Dr. Wilhelm-Pothier-Oberschule

Ausführung Brandschutz

Grundriss 3. Obergeschoss

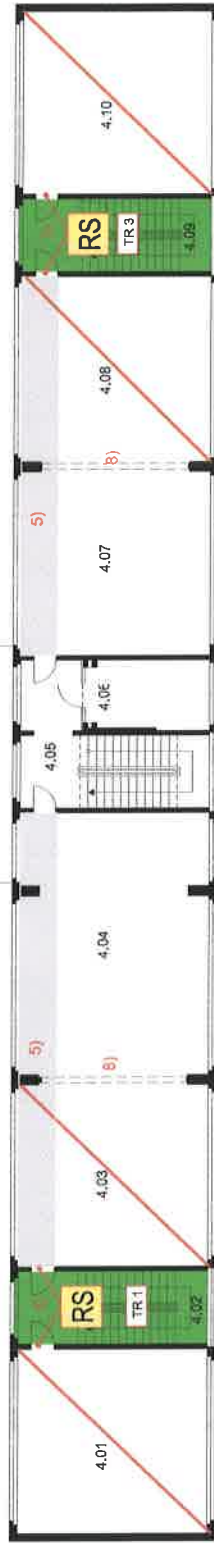
3) Rauchschutztür bzw. Feuerschutztür mit Freilaufschließer

5) Da der 2. Rettungsweg durch das benachbarte Klassenzimmer führt, muss dieser Bereich ständig frei gehalten werden. Die Türen zwischen den Klassenräumen müssen einen wechselseitigen Durchgang sichern und dürfen nicht abschließbar sein.

8) An dieser Stelle befindet sich eine Faltwand. Wenn diese geschlossen ist, ist der zweite Rettungsweg nicht gesichert. In der Faltwand muss eine Schlupftür errichtet werden.

Rauchschutztür nach der DIN 18095 ist neu zu errichten

In den Treppenträumen und in den Fluren (Rettungswege) müssen die Schächte in brandschutztechnischer Bemessung ausgeführt werden, auch wenn diese im raumabschließenden Bauteil brandschutztechnisch geschlossen werden, wenn in den Schächten Installationen, Dämmstoffe usw. geführt werden, die aus brennbaren Stoffen bestehen.
